**Avis délibéré de l’Autorité environnementale
sur les aménagements des sauts du fleuve
Oyapock et de la rivière Camopi (973)**

n°Ae : 2018-55

Avis délibéré n° 2018-55 adopté lors de la séance du 12 septembre 2018

Figure 4 : À titre d'exemple, enjeux écologiques du saut Samakou

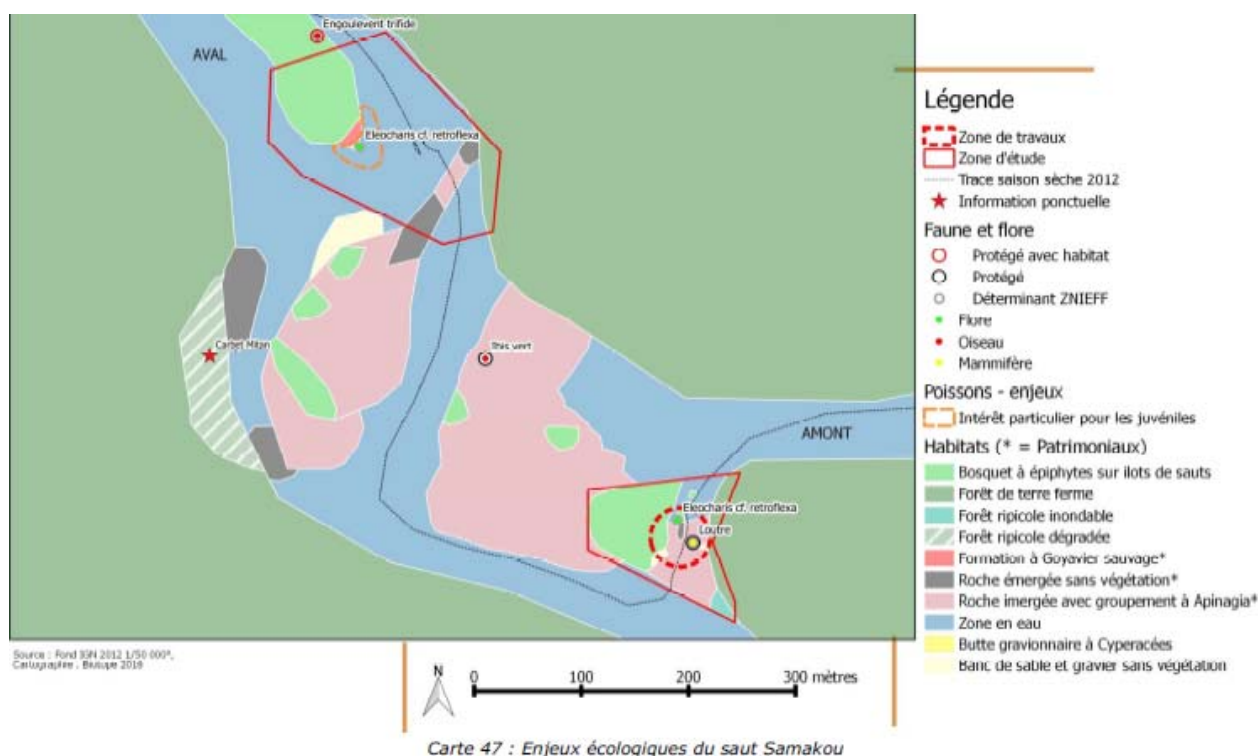
Les cartes représentent schématiquement les zones de travaux. Il est souvent possible d'opérer les recoupements avec les autres figures du dossier. Cette représentation apparaît néanmoins un peu trop schématique pour quelques sauts et des incohérences subsistent entre les différentes parties du dossier.

L'Ae recommande de veiller à la cohérence des informations et des graphiques correspondant à chaque saut et d'affiner la représentation des zones de travaux sur les cartes d'enjeux écologiques.

Figure 5 : Saut Oulwa Itou. Source : image transmise au rapporteur, à sa demande, superposant la carte des enjeux environnementaux avec la localisation des blocs à évacuer. L'ouvrage de soutien n'est pas représenté (cf. recommandation de la partie § 1.2)

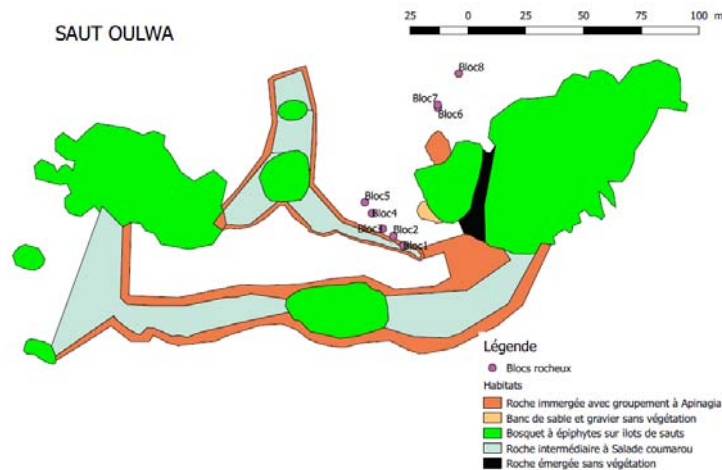
C'est notamment l'expertise hydraulique préalable qui a conduit, pour le premier de ces deux sauts, à compléter les retraits de certains blocs rocheux par la réalisation d'un ouvrage de soutien de la ligne d'eau en amont de la barre rocheuse à l'entrée du saut. La modification de la ligne d'eau pourrait conduire à affecter les populations de podostémacées. Compte tenu des options retenues et des précautions prises, le dossier considère que l'impact, potentiellement fort, sera réduit, ce qui paraît crédible, à la lumière de l'expérience acquise à l'occasion des premiers aménagements et des études préalables conduites.

L'analyse des impacts identifie également des enjeux modérés à forts pour le saut Moutoussi Itou : « Les impacts permanents en zone amont seront certainement forts [du fait du] retrait ponctuel de blocs rocheux concernant un linéaire d'une centaine de mètres concentrant des enjeux hydrobiologiques forts [...]. Des impacts résiduels sur les îlots à épiphytes étant à craindre sur la zone amont ». Le dossier ne propose, pour l'instant, aucune mesure pour pallier cet effet.

L'Ae recommande de mieux décrire les caractéristiques et les modalités de réalisation de l'ouvrage de soutien de la ligne d'eau à l'amont du saut Oulwa Itou.
